W sprawie utworzenia przejścia dla pieszych na ulicy Wańkowicza (miejsce poniżej nr 20).

BTR.0003.2.2023

Załącznik graficzny do interpelacji
BTR.0003.2.2023 z dnia 6.03.2023 r.

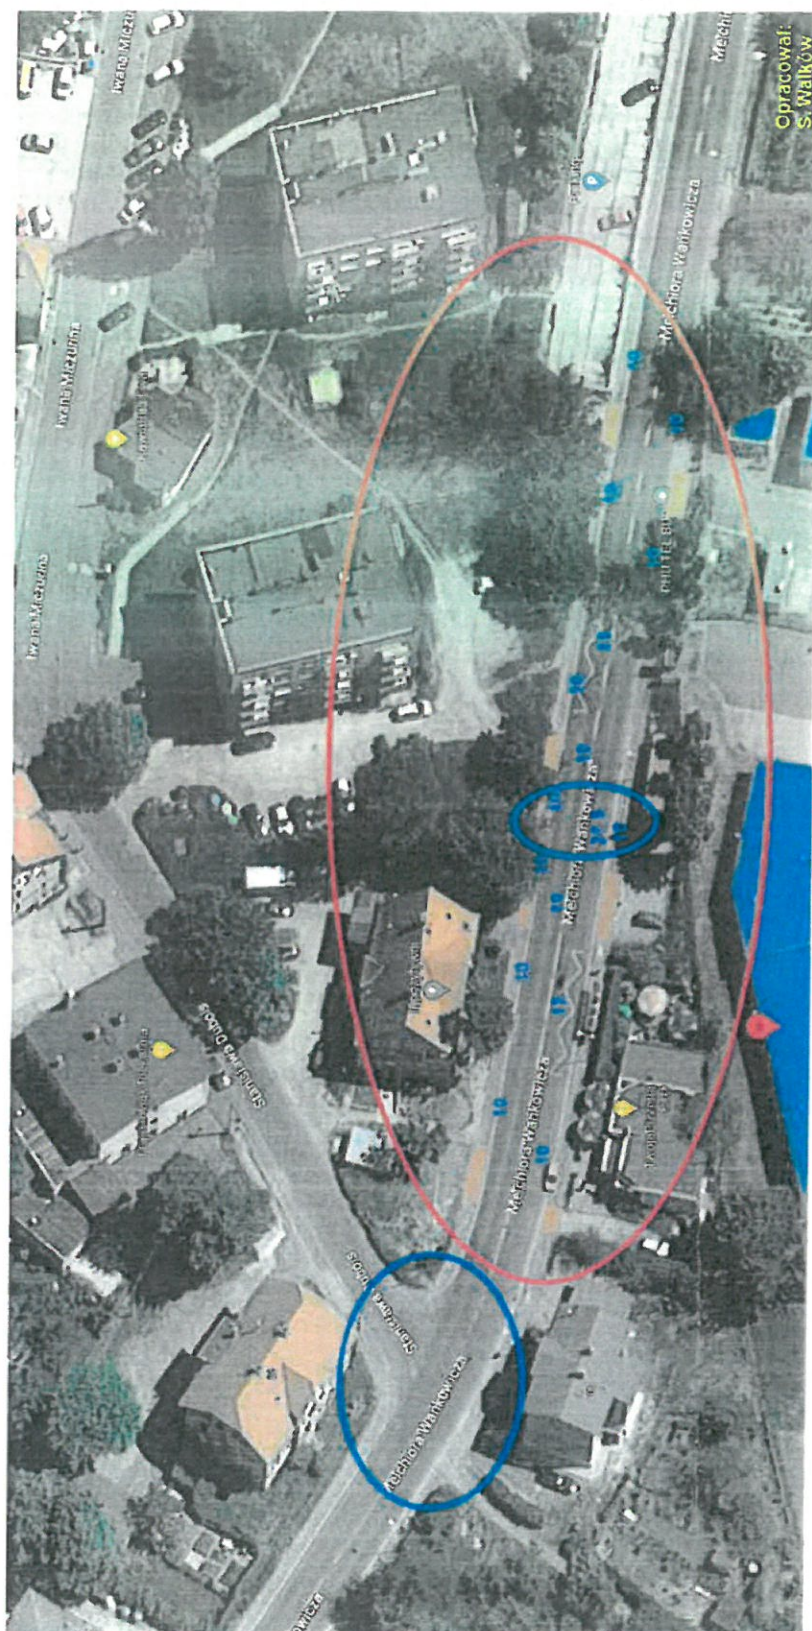
W imieniu mieszkańców zwracam się z prośbą o wytyczenie (utworzenie) przejścia dla pieszych na ulicy Wańkowicza pomiędzy numerami 18/20. To jest, także lokalizacja pomiędzy przystankami. Obecnie często się zdarza, że kierowcy nie zachowują odpowiedniej prędkości poruszając się z góry w kierunku „mijanki”. Do tego jest tu jeszcze miejsce, gdzie mieszkańcy wysiadają z autobusu lub próbują przejść na drugą stronę na autobus. To stwarza duże zagrożenie, które niejednokrotnie mogło stać się tragedią. Wyprzedźmy to i poprawmy warunki bezpieczeństwa.

W załączeniu zdjęcie z zaznaczonym miejscem.

rozpatruję wniosek negatywnie.

1. Ul. Wańkowicza, jest drogą klasy „Z”-zbiorcza, jednojezdniowa, dwupasowa (o szerokości pasa ruchu 3,5 m), z obustronnym chodnikiem (o zmiennej szerokości ok. 2 m), przebiegająca w obszarze zabudowanym o dopuszczalnej prędkości maksymalnej do 50 km/h. We wskazanej lokalizacji występuje skrzyżowanie z ul. Dubois, przebiega ona po łuku poziomym oraz łuku pionowym, z licznymi obustronnymi włączeniami (wjazdami) lokalnymi. W proponowanej lokalizacji występują po obu stronach przystanki komunikacji publicznej – szczegółowy plan sytuacyjny i opis w załączniku graficznym.

3. W w/w przepisach określono, że odległość przejścia dla pieszych od przystanków komunikacji publicznej, wjazdów/wyjazdów i innej infrastruktury, winna wynosić min. 10 m. Ponadto, zgodnie z obowiązującymi przepisami i normami, wyznaczanie przejść dla pieszych za przystankiem (od najazdu), w tym przypadku pomiędzy przystankami, też jest niedopuszczalne. Stwierdzono więc, że wnioskowana lokalizacja przejścia dla pieszych nie spełnia warunków technicznych, widoczności i zagraża bezpieczeństwu ruchu (załącznik graficzny).

Odcinek drogi powiatowej nr 3407D ul. Wankowicza, który ze względu na geometrię i istniejącą infrastrukturę nie spełnia warunków do wyznaczenia przejścia dla pieszych.

Rejon skrzyżowania ul. Wańkowicza z ul. Dobojs, w którym pieszy zgodnie z warunkami ogólnymi ustawy Prawo o ruchu drogowym może przechodzić przez jezdnię bez wyznaczania przejścia dla pieszych, przy zachowaniu szczególnej ostrożności, w którym ze względu na ograniczenie widoczności przejścia dla pieszych nie można.
